MEMOIRE EN REPONSE A L'AVIS DE LA MRAe ÎLE-DE-FRANCE EN DATE DU 4 OCTOBRE 2023

Dans le cadre de la procédure de modification de droit commun
du Plan Local d'Urbanisme de Darvault

Décembre 2023

Figure 2 - Extrait du plan masse du futur bâtiment et des aménagements connexes

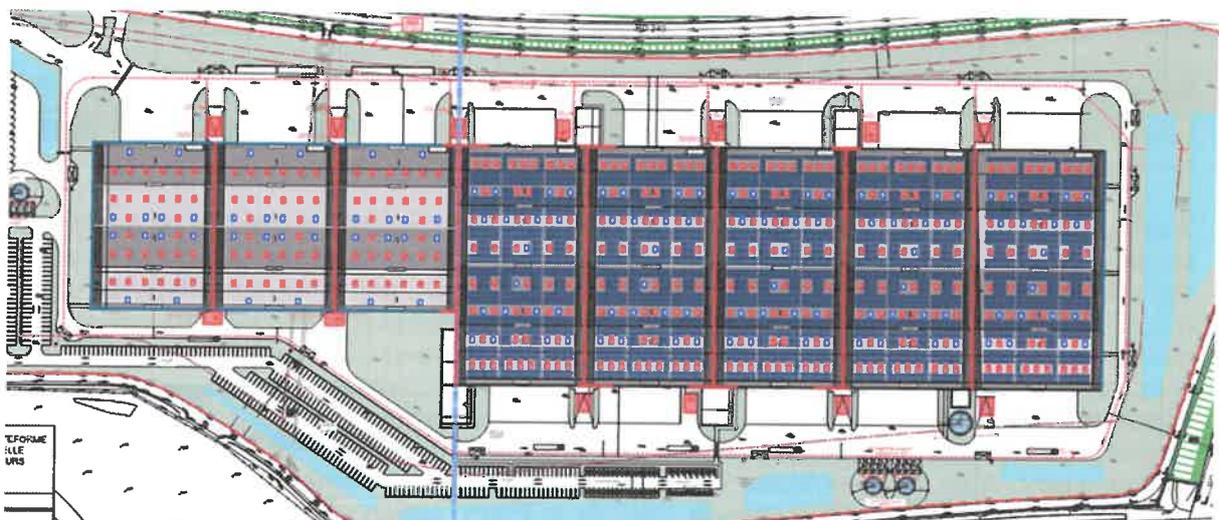
L'Autorité Environnementale recommande de préciser la description du projet de centre logistique, rendu possible par la modification du PLU

- **Surface du terrain : 172 185 m²**
- Emprise au sol du bâtiment : 64 779 m² environ
- Voiries, bassins étanches et cheminements
- Espaces verts et bassins végétalisés

L'entrée du site se fera par le Nord-Est, via la création d'un rond-point d'accès qui desservira un espace de parking pour les VL et visiteurs. Une aire d'attente pour les poids lourds sera également aménagée à l'intérieur du site de l'opération. Le site sera accessible également via des modes de transports doux (vélos, transport en communs etc..)

Figure 6 - Modélisation du trafic routier suite à l'implantation du bâtiment logistique (LGIS)

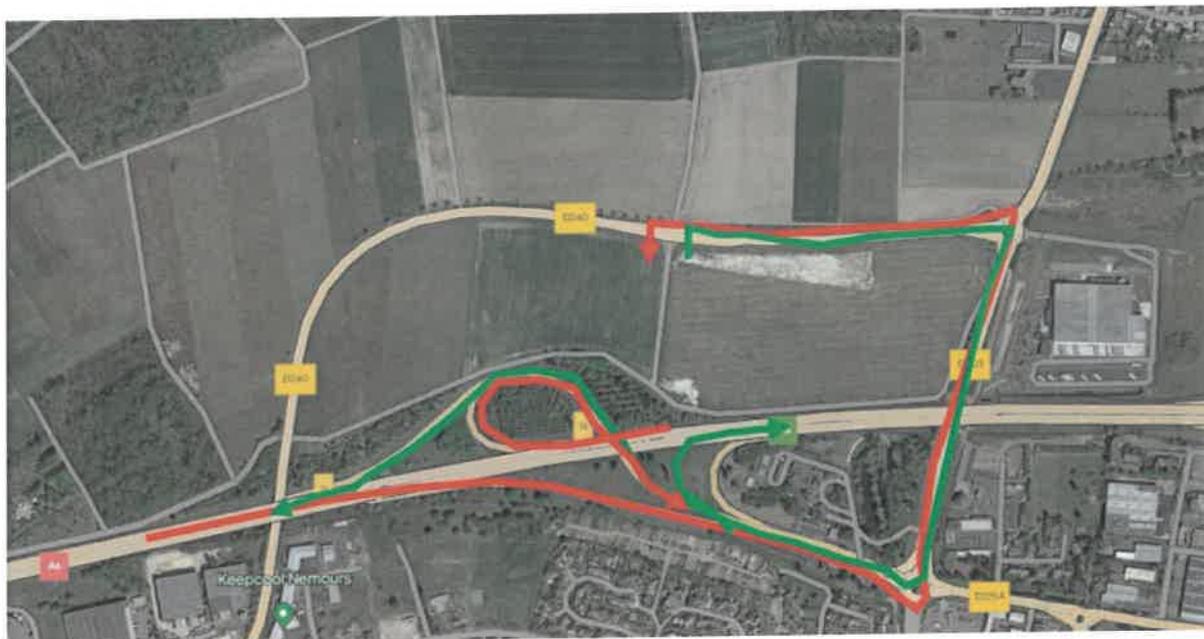
- D'évaluer les impacts potentiels de la modification du PLU sur le trafic routier et les pollutions associées ;
- De décrire les conditions de desserte en modes décarbonés des secteurs concernés par la modification du PLU pour les salariés et visiteur

En effet, une modélisation du trafic routier au droit du site du projet, en tenant compte d'hypothèses de trafic, a été réalisée dans le cadre des études préalables à l'implantation du bâtiment logistique ; la carte de synthèse est partagée ci-dessous. La proximité avec l'autoroute A6, l'un de ses échangeurs, dont l'accès peut s'effectuer sans avoir à traverser d'espaces résidentiels, est un atout indéniable du secteur.

Il est à noter que la création d'un giratoire à l'entrée du site, conformément à l'OAP modifiée du PLU, permettra de fluidifier et sécuriser les accès.
